Nota tecnica nr.2 (valida dalla gara di VALLELUNGA)

(Nota tecnica nr.2 del 24-04-2019)

Rapporto di trasmissione finale per la gara di Vallelunga

Precisazione tecnica 1

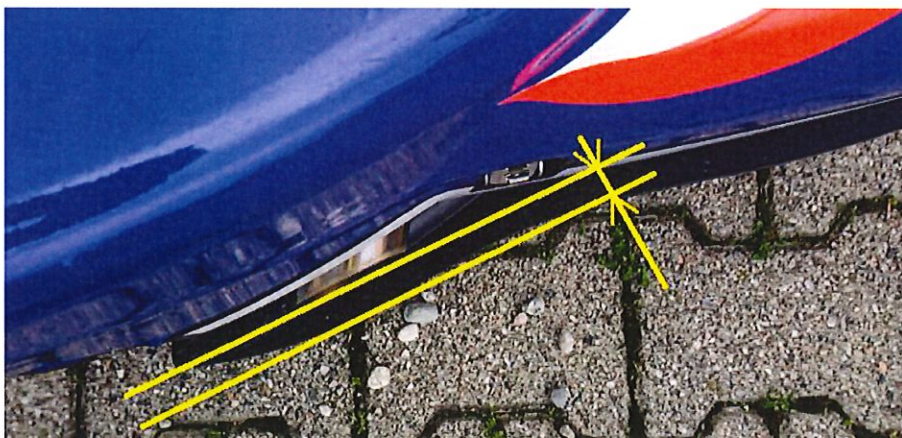
- In occasione di un eventuale cambio del silenziatore è necessario verificare che il tubo terminale sia all'interno del profilo del fondo di un valore compreso fra 1 e 2cm misurato come indicato nella seconda foto. La prima foto mostra un caso non tollerabile
